温州市府东路过江通道工程总承包（第2次）

招标补充通知（一）

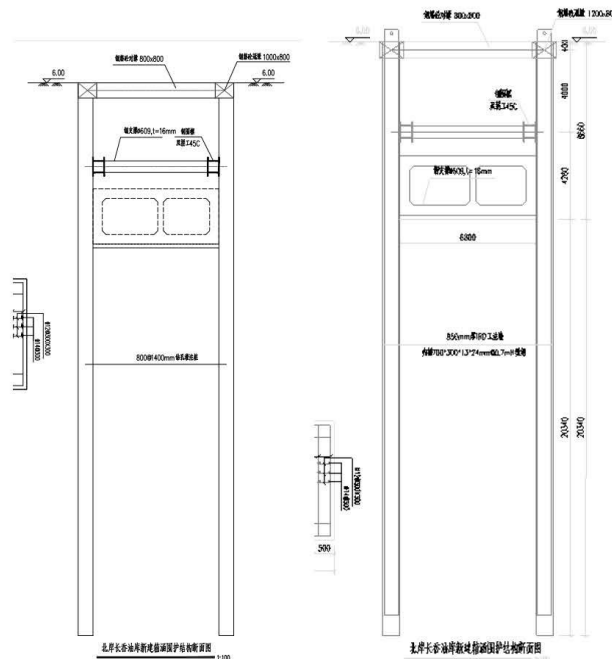
36、初步设计报批稿及 CAD 及批复（温发改设计〔2022〕23 号）关于温州市国家自主创新示范区瓯江科创大走廊基础设施建设工程—温州市府东路过江通道工程初步设计的批复—02-第二册 总体设计及道路（内含 7 个分册）—03 桥涵工程—北岸长岙油库箱涵改移设计图中描述，箱涵围护结构为 800@1400 钻孔灌注桩，钢筋混凝土冠梁 1000*800mm，

温州市府东路过江通道工程-初步设计-CAD—04-第四册 隧道结构（内含 3 个分册）—FDLSD-C-JG1-15（1~3）长岙油库箱涵及管线处理图_t3 中描述，围护结构为 850mm 厚 TRD 工法墙，内插 700*300*13*24mm@0.7mH 型钢，钢筋砼冠梁 1200*800。

答：投标人应在满足相关规范和审批等要求的前提下，结合招标文件相关要求综合考虑。

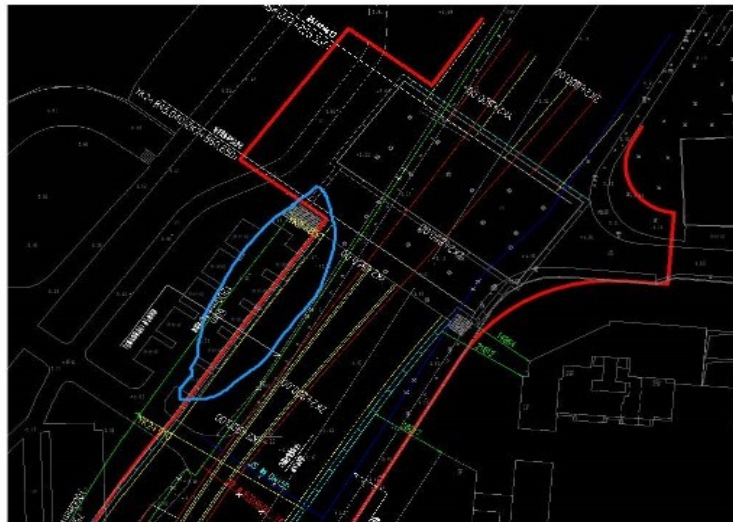
38、三江横河需与隧道同期施工，河道施工的红线是否可以同期提供？本项目施工过程中是否可占用河道施工红线，前期做为北岸 A 匝道一期交通导改的通道。

根据前期与水利管理部门沟通，府东路隧道施工影响范围内的规划河道需与隧道同期施工，并且同步实施河道的建设费用纳入府东路隧道工程费用中。由隧道建设方一并考虑同步施做的河道范围如下图所示，河道建设费用见表 6.4.2-2。

答：附件资料中已提供本项目的红线，请按照本次招标项目已提供资料并结合项目特征以及本次招标范围，在满足相关规范和审批等要求的前提下，由投标人综合考虑。

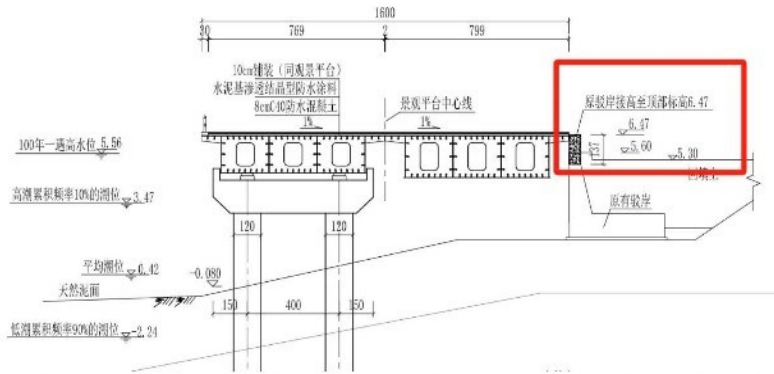
40、南岸接收段，里程 YK2-845.040~YK2-985 段，施工红线与围护结构边线重叠，局部区域围护结构超出施工红线外。

答：在满足相关规范和相关部门审批的前提下，按照本次招标项目已提供资料并结合项目特征以及本次招标范围，由投标人综合考虑。

景观平台A-A剖面图 1:150

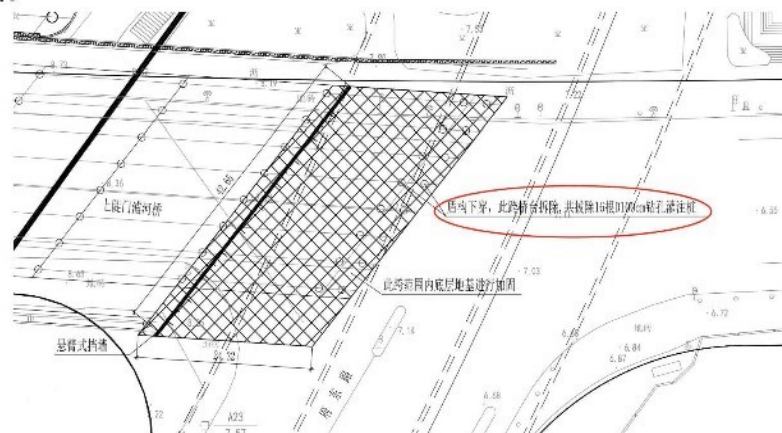
41、初步设计报批稿及 CAD 及批复（温发改设计〔2022〕23 号）关于温州市国家自主创新示范区瓯江科创大走廊基础设施建设工程—温州市府东路过江通道工程初步设计的批复——第十一篇 水利设施（报批稿）-盖章扫描版(1)描述：为保证城市防洪能力，需对城市防洪堤平台内侧既有驳岸挡墙进行改造，将驳岸顶高程加高至 7.00m。

初步设计（公示）第十一册 临时工程及拆复建工程图纸中显示原驳岸接高至顶部标高 6.47m。

答：见附件资料《温州市水利局关于温州市府东路过江通道工程（水利设施专篇）初步设计报告技术审查意见的函》（温水政函（2023）71号）文件内相关内容。

图 5.10.4-1 南岸防洪堤与隧道关系平面图

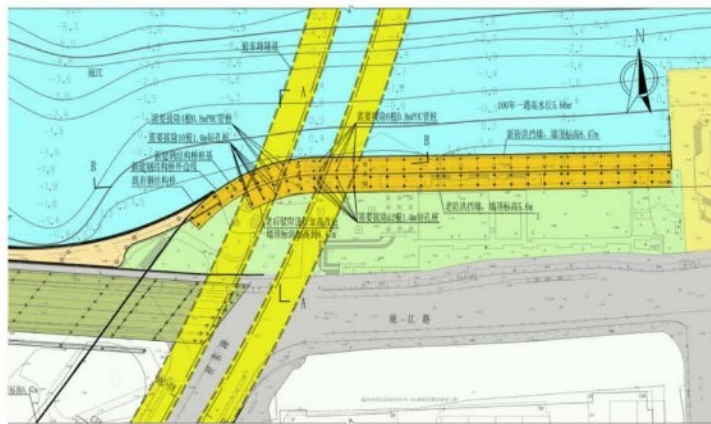
43、初步设计总说明中描述南岸防洪堤平台桥梁共有 32 根桩基影响需拔除。

初步设计（公示）第十一册 临时工程及拆复建工程图纸中显示仅有 31 根桩基需拔除。其中一根是否需拔除需核实。

答：由投标人自行综合考虑。
